SUPERINTENDENCIA DE INDUSTRIA Y COMERCIO	
RAD: 12-217771- -4	FECHA: 2013-07-26 14:49:16
DEP: 2020 DIRECCION DE NUEVAS CREACIONES	EVE: 378 FASE NACIONAL INCLUIDO CAPITULO I
TRA: 11 PCT-PATENTE DE INVENCION CAPITULOS I Y II	FOLIOS: 14
ACT: 519 PRESENTACION

DIRECCIÓN DE NUEVAS CREACIONES

Asunto: Radicación: 12-217771- -4
 Trámite: 11
 Evento: 378
 Actuación: 519
 Oficio: 13828
 Folios: 14

Título de la solicitud: “Sistema de chasis articulado de vehículo grande articulado.”

Fig. 1 del documento D1

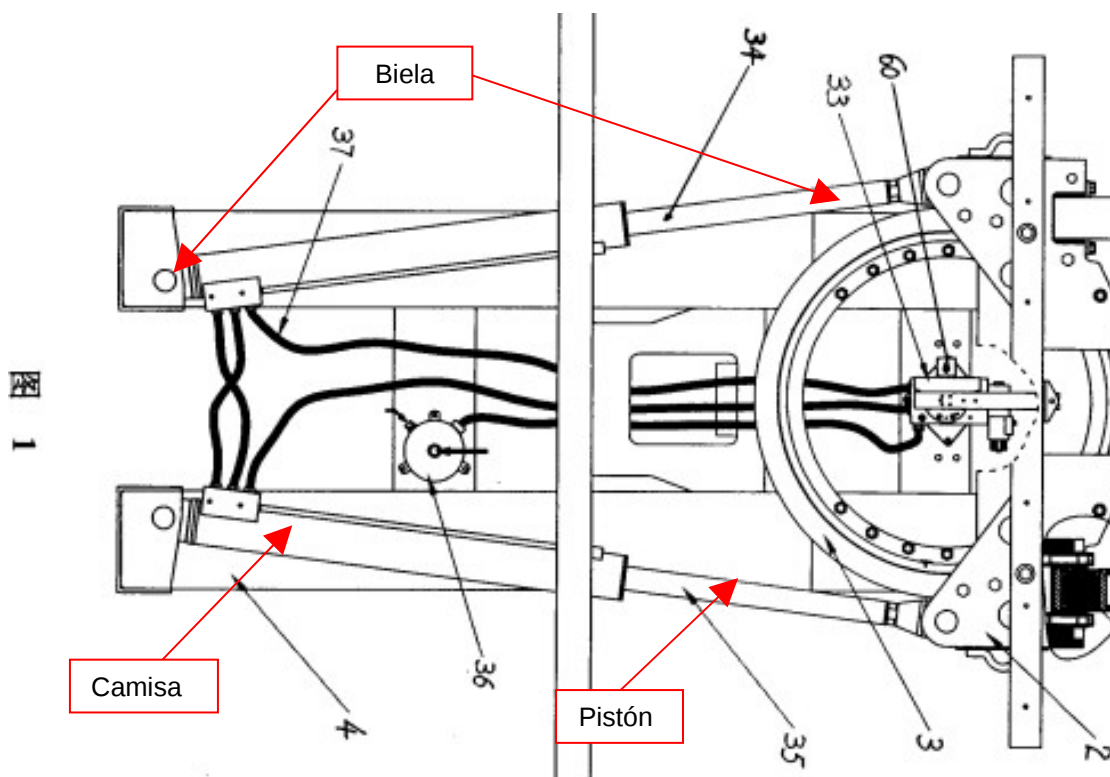
- Reivindicación 5: Un sensor de amortiguamiento (33) (sensor de control hidráulico) esta ubicado en la línea central del sistema de articulación esta acomodado entre la armadura frontal (1) y la armadura posterior (4) y el primer sensor de amortiguamiento (34) y el segundo sensor de amortiguamiento (35) están ubicados a los lados del sensor de amortiguamiento. (Fig. 1).
- Reivindicación 8: Un sistema de amortiguador hidráulico (34) y el sistema de amortiguador hidráulico (35), están acomodados entre la armadura frontal (1) y el armazón posterior (4). (fig. 1).

- Reivindicación 9: El sistema amortiguador hidráulico incluye dos dispositivos de amortiguación acomodados a la izquierda y derecha simétricamente y un modulo de control de amortiguador (33), cada uno de los dispositivos de amortiguador hidráulico incluye un pistón, una biela y una camisa de cilindro, el pistón esta acomodado en la camisa de cilindro y un lado del pistón esta conectado de manera fija con la biela, la biela esta conectada de manera fija con el armazón frontal (1), el extremo de la camisa de cilindro de cada uno de los dispositivos de amortiguador hidráulico esta conectado de manera fija con el armazón posterior (4), el modulo de control de amortiguación (33) esta conectado con el dispositivo de amortiguador izquierdo (34) y el dispositivo de amortiguador derecho (35). (Fig. 1). En esta figura se identifican las partes del dispositivo de amortiguador.

Fig. 15 del documento D1.

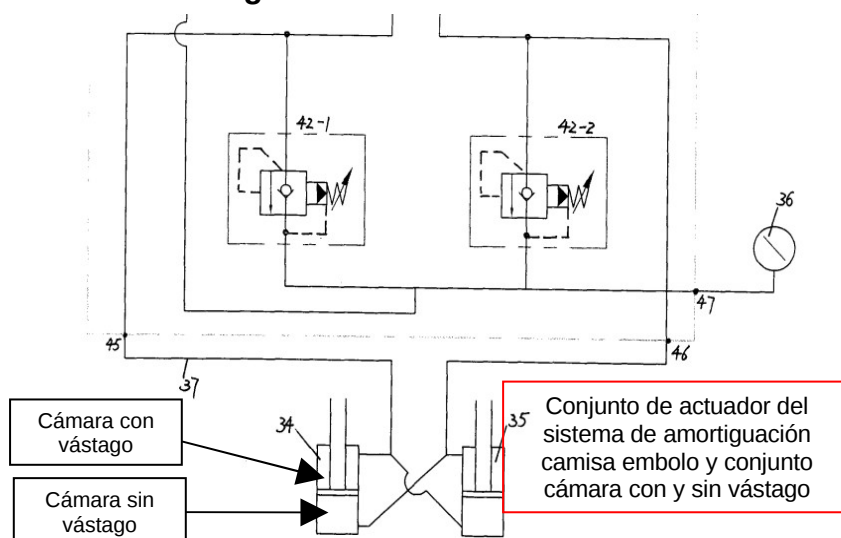
- Reivindicación 10: El dispositivo de amortiguación hidráulico (34) o (35) están conformados por pistones en cámaras de vástago, el modulo de control de amortiguación (33) el cual incluye las válvulas de retención (41-1, 41-2) y válvulas de alivio (42-1 y 42-2) en serie para formar un segundo circuito con la válvula solenoide 43. (Fig. 11).

- Reivindicación 11: En la figura 15 se muestra el primer circuito de descarga de aceite que parte desde el deposito de aceite (36) y acomodados dentro del bloque integrado con cámara sin vástago las válvulas de retención (41-1 41-2) respectivamente y el segundo circuito de succión de aceite están ubicados dentro del bloque integrado con cámara de vástago con las válvulas de alivio (42-1 y 42-2). (Fig. 15).

Fig. 2 del documento D1.

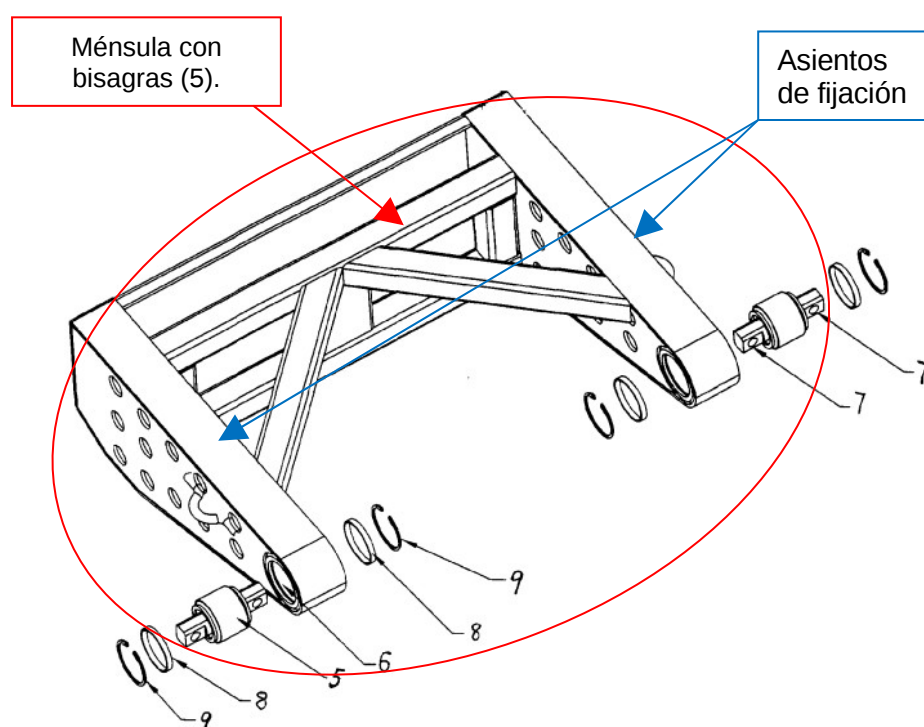
- Reivindicación 24: En la figura (2) enseña que la estructura dentro del círculo rojo es la ménsula con las bisagras (5). (Fig. 2).

Fig. 2 del documento D1.

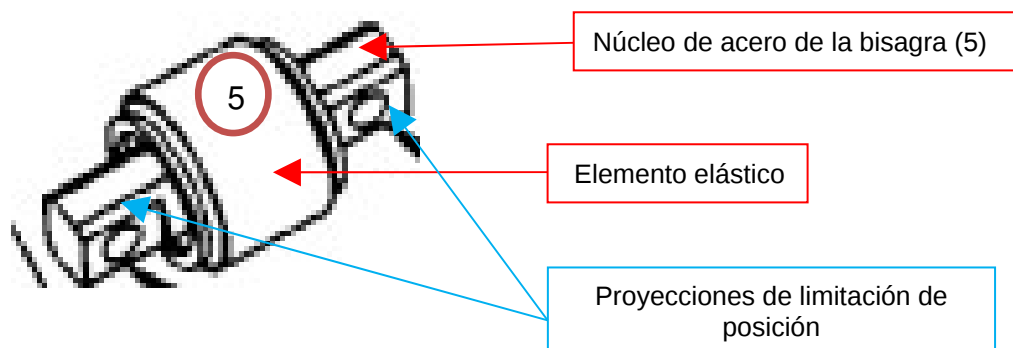
- Reivindicación 25: En la figura 2 evidenciamos los tornillos de sujeción de la ménsula 10 que pasan a través de los orificios roscados de la viga (2) para sujetar la ménsula a dicha placa. (Fig. 2).

Fig. 1 del documento D1.

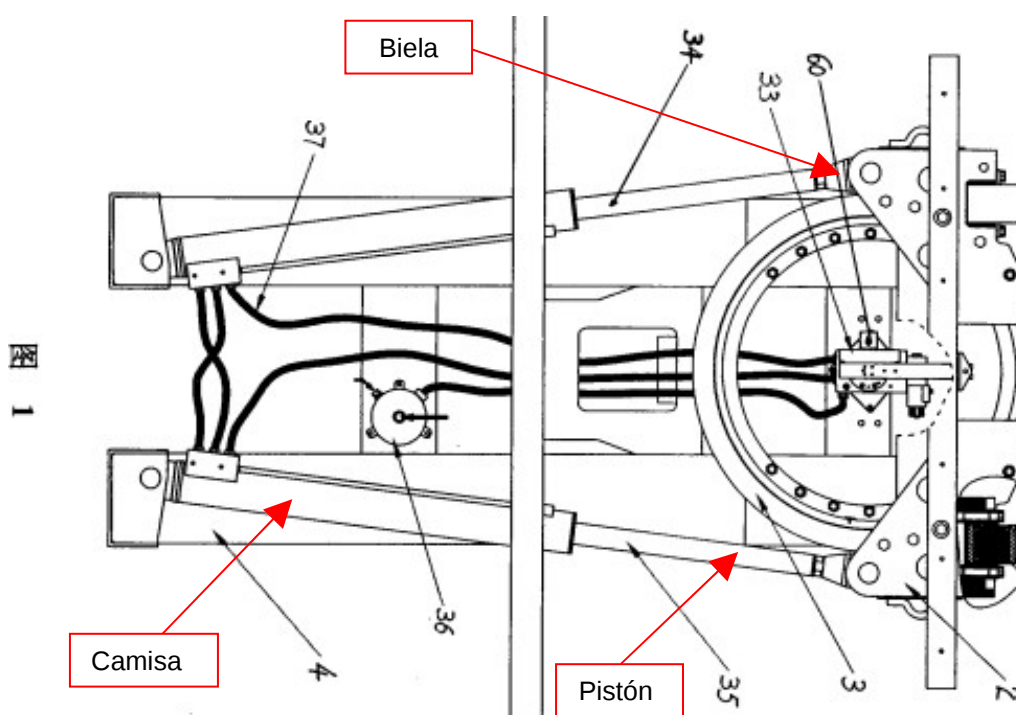
El medio de detección de ángulo esta entre el anillo interior y el armazón frontal, el sistema de amortiguación hidráulico esta acomodado entre el armazón frontal y el armazón posterior, el medio de detección de ángulo de giro esta eléctricamente conectado con el sistema de amortiguador hidráulico.	El medio de detección de ángulo (60) (sensor de ángulo) de giro esta acomodado entre el anillo interior (25) y el armazón frontal (1) el sistema de amortiguación esta acomodado entre el armazón frontal (1). El armazón posterior (4) y el medio de detección de ángulo de giro (60) esta conectado con el sistema de amortiguador. (34 y 35) (Fig. 1).

- Reivindicación 40: El sistema amortiguador hidráulico incluye dos dispositivos de amortiguador hidráulico acomodados a la izquierda y derecha simétricamente y un modulo de control de amortiguación (33) cada uno de los dispositivos de amortiguador hidráulico incluye un pistón, una biela y una camisa de cilindro, el pistón esta acomodado en la camisa de cilindro y un lado del pistón esta conectado de manera fija con la biela, la biela esta conectada de manera fija con el armazón frontal (1), el extremo de la camisa de cilindro de cada uno de los dispositivos de amortiguador hidráulico esta conectado de manera afija con el armazón posterior (4), el modulo de control de amortiguador (33) esta conectado con el dispositivo de amortiguador izquierdo (34) y el dispositivo de amortiguación derecho (35) a través de la líneas hidráulicas (37). (Fig. 1).

Fig. 15 del documento D1.

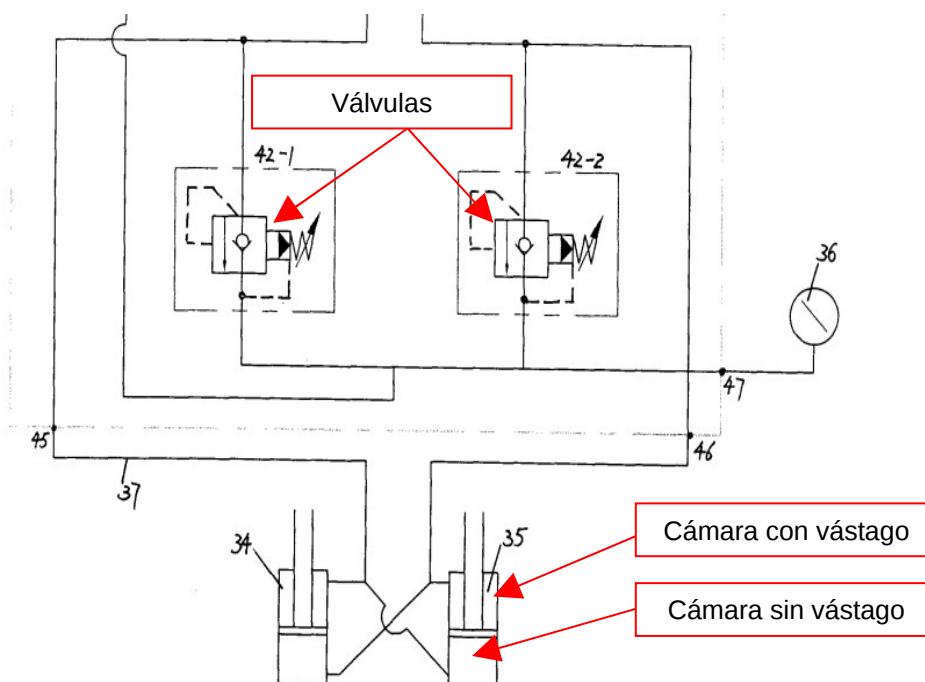
- Reivindicación 42 y 43: El primer circuito de descarga de aceite que parte desde el deposito de aceite (36) y acomodados dentro del bloque integrado con cámara sin vástago las válvulas de retención (41-1 41-2) respectivamente y el segundo circuito de succión de aceite están ubicados dentro del bloque integrado con cámara de vástago con las válvulas de alivio (42-1 y 42-2). El módulo de control de amortiguación además comprende una primera válvula solenoide (43) y una unidad de sobrealimentación de amortiguación (33) hidráulica están conectadas entre si en paralelo y después son conectados en el primer circuito de descarga de aceite y el segundo circuito de descarga de aceite y el primer sensor de de amortiguación (33) esta eléctricamente conectado con la primera válvula solenoide (43). (Figs. 1 y 15).

Fig. 15 del documento D1.

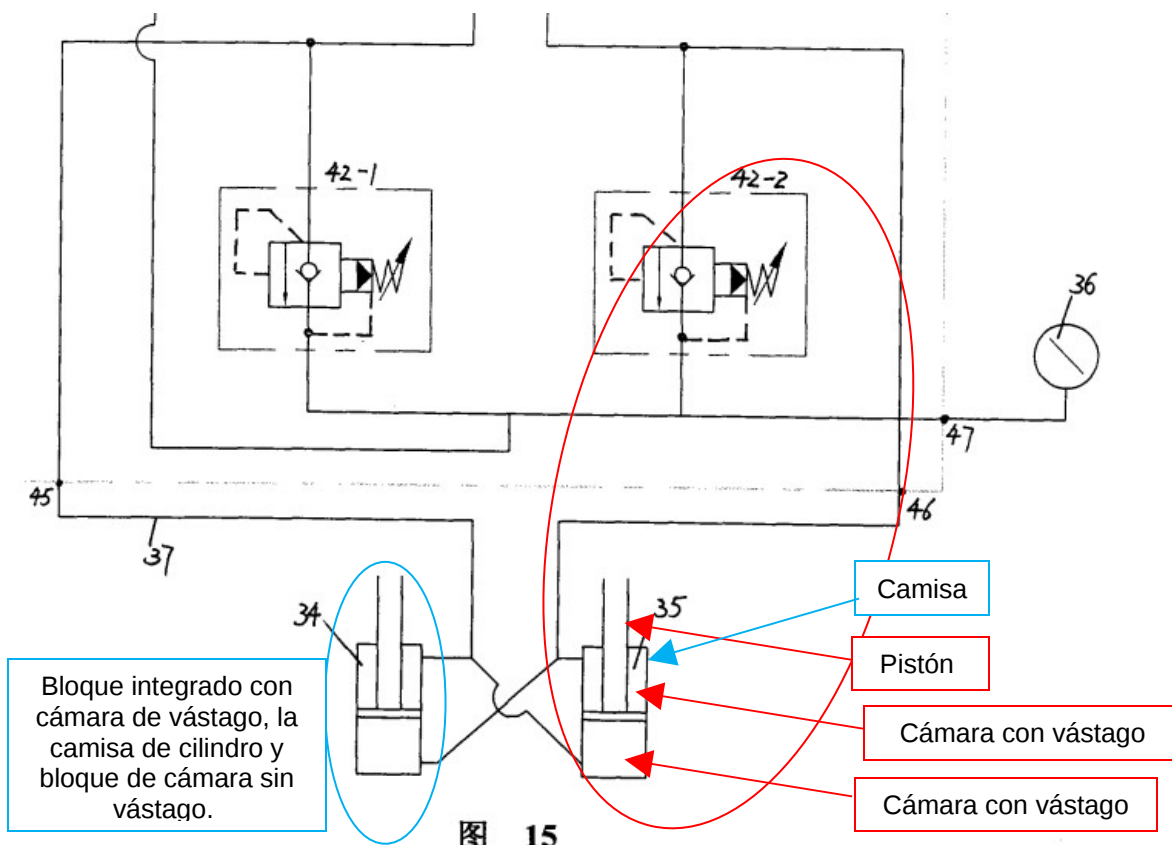
- Reivindicación 43: En la figura 15 se representan los sistemas de amortiguación en el circuito de funcionamiento distinguiendo, la camisa, la cámara con vástago y sin vástago. (Fig. 15).

Fig. 4-2 del documento D1

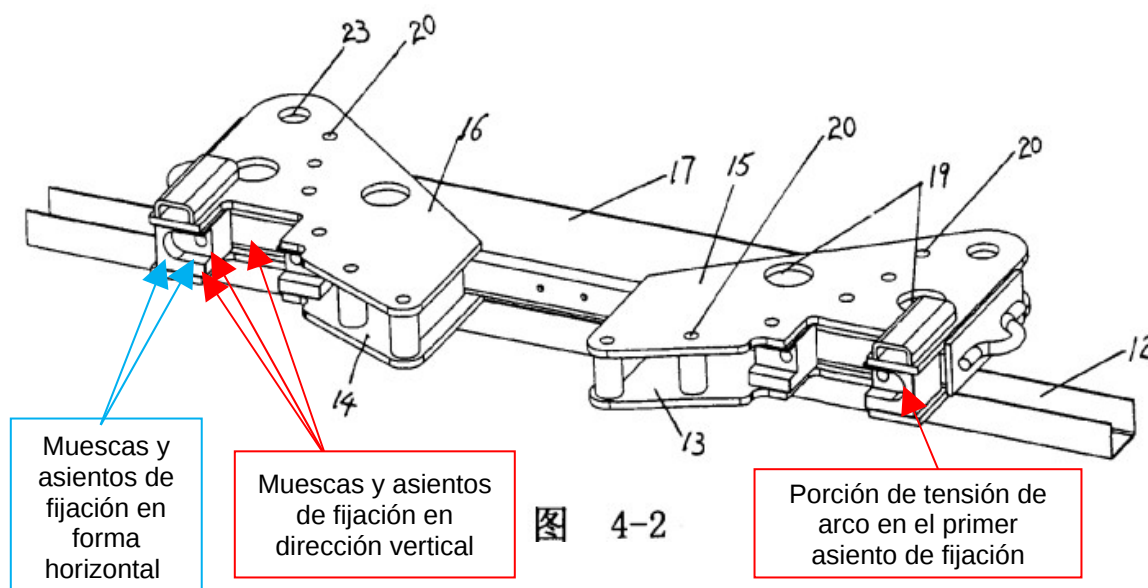
- Reivindicación 30: El ancho de las muescas en la dirección horizontal es menor que el ancho del primer asiento de fijación o el segundo asiento de fijación en la dirección horizontal, una porción de refuerzo horizontal es formada en cada uno del primer asiento de fijación y el segundo asiento de fijación. (Fig. 4-2).

Fig. 4-2 del documento D1

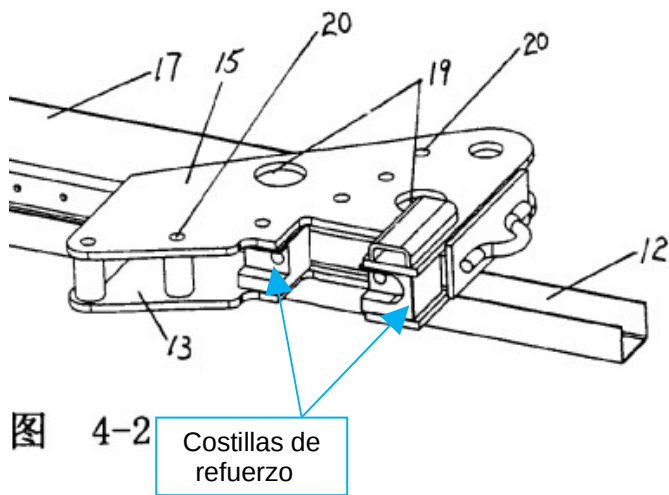
- Reivindicación 31: La profundidad de la muescas señaladas en la figura (4-2) en la dirección vertical es menor que el grosor del primer asiento de fijación o el segundo asiento de fijación en la dirección vertical, una porción de refuerzo vertical es formada en cada uno del primer asiento de fijación y el segundo asiento de fijación.

- Reivindicación 32: Una porción de arco señalada en la cercha de la fig. (4-2), formada en el primero y segundo asiento. (Fig. 4-2).
- Reivindicación 33: El sistema de sujeción de la ménsula mostrado en la siguiente figura (Fig. 4-2) es simétrica en sus dos extremos y se evidencian cerchas de refuerzo o costillas de refuerzo que cumplen la misma acción que las costillas de refuerzo 23 de la solicitud.
